Fase			
PROGETTO DEFINITIVO			
Oggetto			
Richiesta di MODIFICA della DETERMINAZIONE DIRIGENZIALE DET-AMB-2024-6653 del 28/11/2024 ai sensi del combinato disposto dell'art. 8 e dell'Allegato B, sezione II, lett. m) del D.Lgs. 190/2024 per l'Impianto per la produzione di biometano da biomasse vegetali, sottoprodotti agro-industriali e reflui zootecnici, sito nel Comune di Sarmato (PC)			
Cliente			
Apis PC1 società agricola srl Via Gianni Brida 4 39100 Bolzano (BZ) P.IVA. 03184010217			
Capo progetto:		Logo:	
VORN Bioenergy Italia srl Via Gianni Brida 4 39100 Bolzano (BZ) P.IVA 03098630217			
Progettista:		Logo:	
Nr. Relazione	Descrizione		
PC1-REL-39	Relazione descrittiva modifiche impiantistiche		
Redatto	Controllato	Data	Revisione
MC	MP	10/02/26	R0

La presente Relazione tecnica generale vuole illustrare la proposta di modifiche che la scrivente chiede di poter apportare nella realizzazione dell'impianto di produzione di biometano, mediante processo di digestione anaerobica, per l'immissione in rete del gas prodotto, che sarà realizzato nel Comune di Sarmato (PC) ed autorizzato con Autorizzazione Unica.

Questa relazione viene allegata alla documentazione pertinente alla richiest

Figura 1 – proposta di nuovo assetto dei digestori (1 e 2), post-digestori (3 e 4) e vasche di stoccaggio (5a, 5b e 5c)

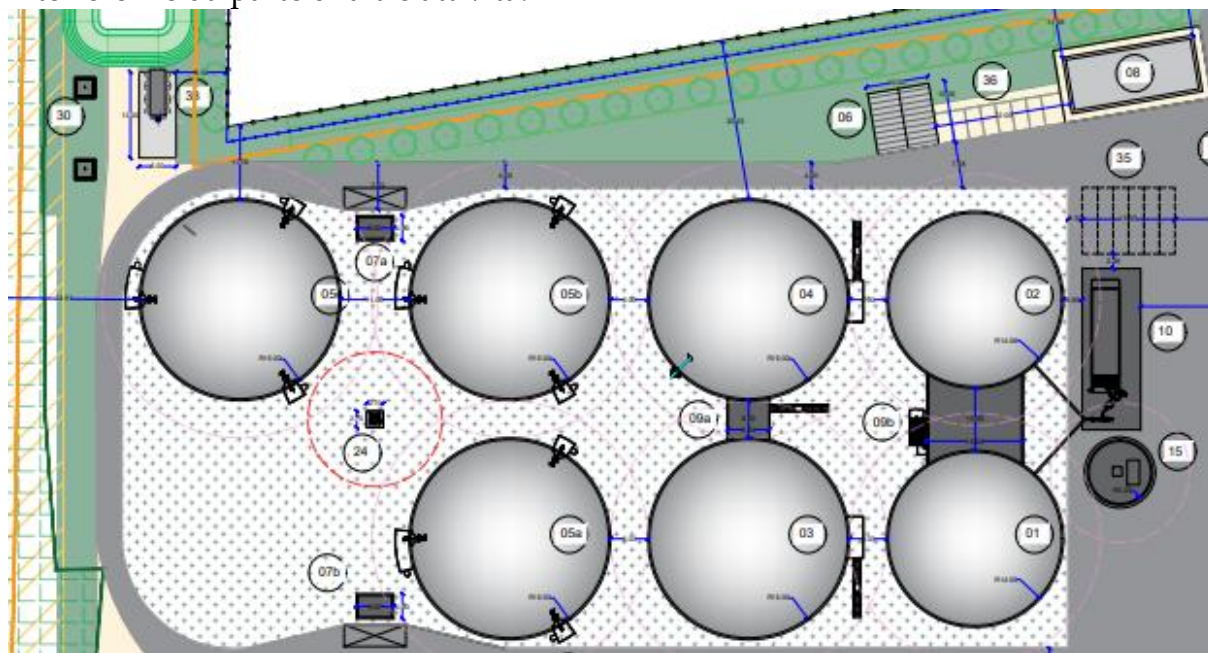
Per quanto riguarda i post digestori e le vasche di stoccaggio del digestato liquido è previsto un aumento del loro raggio da 15,5 m a 16 m e un lieve spostamento, di pochi metri, rispetto al layout autorizzato. Per i dettagli degli spostamenti si rimanda alla tavola *PC1-T-05B Pla_gen_imp_Tavola di confronto autorizzato Vs Modificato_Rev2*. Questa modifica consentirà una ottimizzazione degli spazi e renderà l'area in cui sono posizionati i digestori e le vasche di stoccaggio dedicata esclusivamente ad essi, senza interferenze da parte di altre attività.

Pertanto, complessivamente, l'impianto sarà sostanzialmente invariato come numero di digestori (2), post digestori (2) e vasche di stoccaggio del digestato (3), rispetto a quanto autorizzato. Per la messa in opera e la gestione saranno utilizzate le medesime disposizioni previste nel progetto approvato.

I due **digestori** manterranno un raggio interno di 14 m e volumetria netta di circa 4.500 m³ cad. Per la parte fuori terra si prevedono anelli di calcestruzzo sovrapposti composti da piastre in acciaio imbullonate tra di loro. I digestori sono dimensionati in modo da garantire un idoneo tempo di ritenzione.

I due **post digestori** avranno un raggio interno di 16 m (rispetto ai 15,5 m dell'autorizzato) e volumetria netta di circa 5.800 m³ cad. I digestori sono dimensionati in modo da garantire un idoneo tempo di ritenzione.

Anche le **vasche di stoccaggio del digestato** avranno raggio interno di 16 m (rispetto ai 15,5 m dell'autorizzato) e volumetria netta di circa 5.800 m³. Tali vasche, che avranno lo scopo di raccogliere il separato liquido destinato all'utilizzo agronomico

Figura 2 – capannone del digestato solido

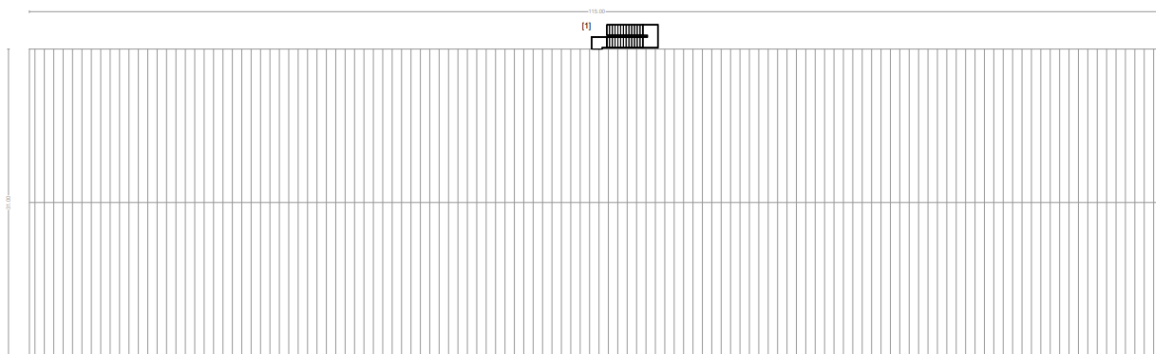
Con il cambio della ricetta di alimentazione dell'impianto e quindi della produzione di digestato è stata rivalutata anche la volumetria del capannone di stoccaggio del digestato solido, portandolo alle dimensioni indicate nella tabella seguente. Il capannone continuerà ad essere **chiuso ed aspirato e l'aria sarà trattata da un biofiltro** adeguatamente dimensionato, come indicato nei seguenti paragrafi.

Il Digestato solido così ottenuto sarà spostato da pale gommate internamente al capannone e stoccato a partire dal fondo del capannone, sul lato corto dello stesso. Il materiale sarà stoccato in cumuli che saranno rivoltati giornalmente ciascuno per circa 1-2 settimane. Poiché il materiale di partenza ha già subito un processo di digestione, queste tempistiche di rivoltamento sono considerate sufficienti per una ottimale gestione dello stesso.

Vista la grande disponibilità di volumi di stoccaggio disponibili e considerata la presenza di 4 accessi, il digestato solido appena separato, sarà posizionato in cumuli lungo delle corsie appositamente predisposte lungo uno dei lati corti e rivoltato per 1-2 settimane: Successivamente il materiale sarà stoccato e impilato addossandolo all'altro lato corto del capannone.

Per una miglior gestione in fase di svuotamento il capannone avrà 4 ingressi posti lungo il lato lungo posto ad est: 2 ingressi saranno posizionati verso il centro del capannone e 2 verso il fondo, a nord e sud del capannone. Gli ingressi al centro consentiranno di accedere al capannone in fase di carico del digestato solido, gli ingressi posti sul fondo, verso il lato corto dello stesso, consentiranno l'accesso in fase di svuotamento del capannone andando a prelevare il materiale stoccato per primo e che sarà conferito per primo allo spandimento.

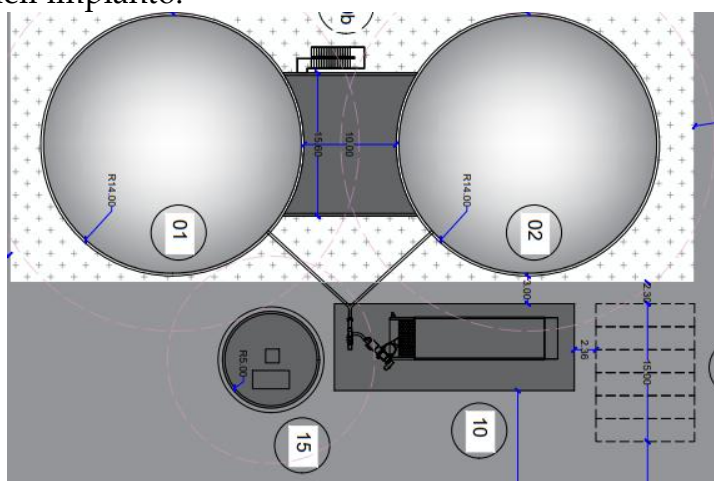
A seguito del cambio di ricetta e della conseguente eliminazione della paglia e degli stocchi di mais viene eliminato il capannone di stoccaggio della paglia e della tramoggia di alimentazione dei materiali secchi (paglia e stocchi), non più necessari al funzionamento dell'impianto.

Figura 5 – Nuova platea insilati (n. 22)

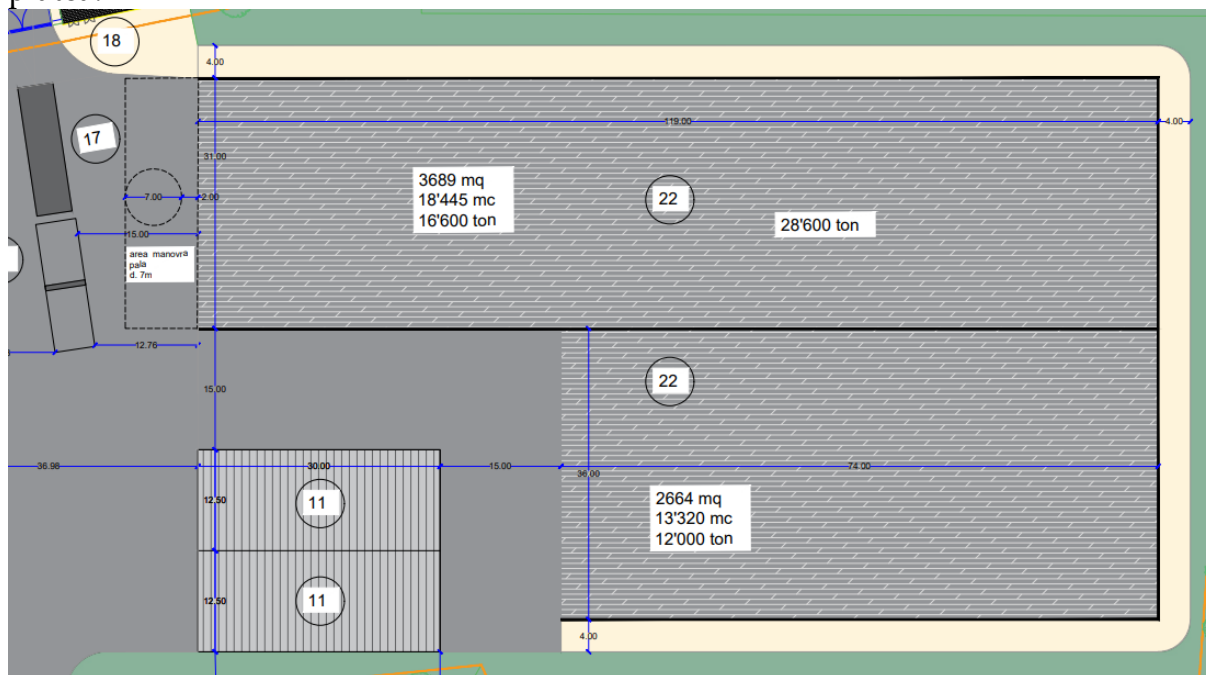
Con il cambio di ricetta, nella quale sono aumentati i quantitativi degli insilati, e a seguito del maggior spazio venutosi a creare dall'eliminazione del tunnel di stoccaggio balloni, è stata rivista la posizione, la forma e le dimensioni della platea di stoccaggio degli insilati, che è rimasta sempre nella stessa zona, a sud dei digestori, ma è stata ampliata e ridisegnata con una forma rettangolare più regolare rispetto alla precedente platea.

Platea di stoccaggio degli insilati			
Caratteristiche	Autorizzato	Modificato	Δ
Lunghezza (m)	107	Da 119 a 74	
Larghezza (m)	49,5	Da 31 a 36	
Altezza dei muri perimetrali (m)	4,5	5,0	+0,5
Area (mq)	3.480	6.353	+2.873
Volumi stoccabili	14.922	28.600	+13.678
Volumi previsti in ricetta (mc)	5.580	25.380	19.800

L'area della platea degli insilati proposta con la presente variante ha una superficie di circa 6.350 mq, come la somma delle aree della precedente trincea degli insilati e del capannone della paglia che, assieme, occupavano circa la stessa superficie.

Figura 6 – Dettaglio delle canalette e delle tubazioni di drenaggio della platea insilati (n. 22)

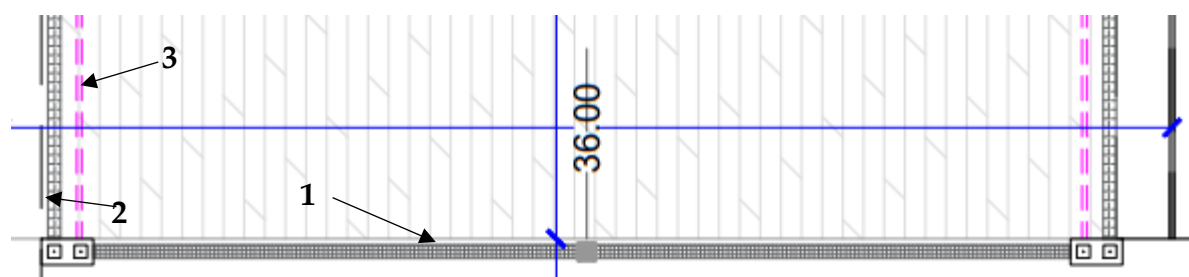
Come indicato nella tavola di dettaglio *PC1-T-16B Platea di stoccaggio insilati_R2* sono state previste:

- 1) una canaletta di drenaggio per l'intercettazione delle acque reflue della platea sul fronte della stessa (n. 1 in Figura 6);
- 2) Una canaletta di drenaggio per l'intercettazione delle acque reflue della platea sui lati lunghi della stessa (n. 2 in Figura 6);
- 3) Una tubazione interrata in PEAD forata sui lati lunghi della stessa per la raccolta del liquido che dovesse percolare dalla superficie della platea (n. 3 in Figura 6). Il percolato così prodotto sarà convogliato a questa tubazione interrata tramite una membrana impermeabilizzata presente sul tutto il fondo della platea.

Tutte le acque reflue ed i percolati così raccolti saranno convogliati a dei pozzetti interrati posti agli angoli della platea stessa e, da qui, convogliati alla vasca di raccolta del percolato.

Figura 7 – Nuovo biofiltro (n. 14 nella tavola 5A)

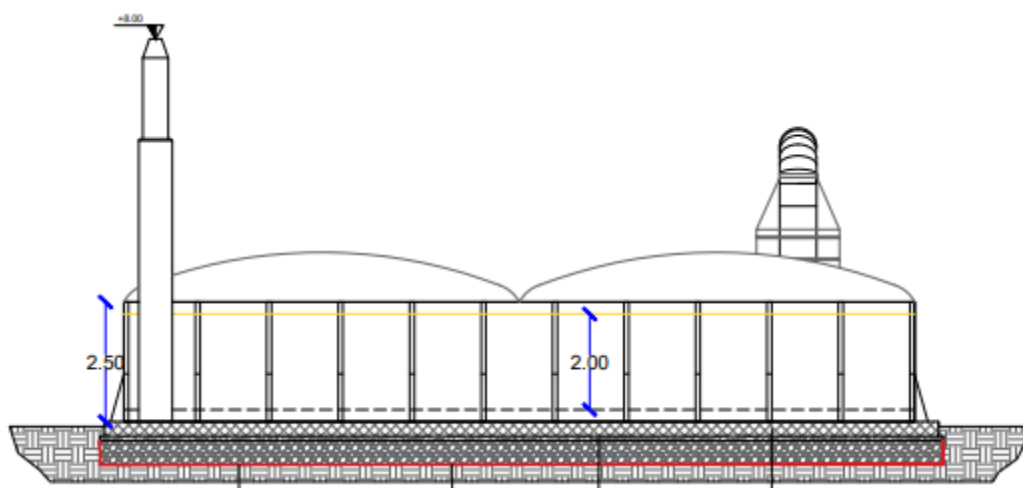
saranno accorpati in un unico BIOFILTRO, che sarà asservito sia allo stoccaggio del digestato solido che alla trincea di stoccaggio della lettiera avicola. Tale biofiltro è stato dimensionato per trattare le arie esauste provenienti dai volumi di progetto, con un ricambio previsto di 2 volumi/ora.

Il sistema di biofiltrazione (Figura 7), installato in adiacenza al lato nord del capannone di stoccaggio del digestato solido, rimarrà sostanzialmente invariato rispetto alla somma dei biofiltri precedentemente autorizzati.

Per quanto concerne la modalità di gestione del biofiltro, al fine di garantire una corretta gestione del biofiltro, si è optato di suddividere il biofiltro previsto in n. 2 setti indipendenti – sotto il profilo di gestione e trattamento del flusso aeriforme – mantenendo la chiusura degli stessi e l'espulsione dell'aria trattata a mezzo camino. Nel seguito vengono descritte le operazioni di manutenzione e le condizioni di funzionamento previste.
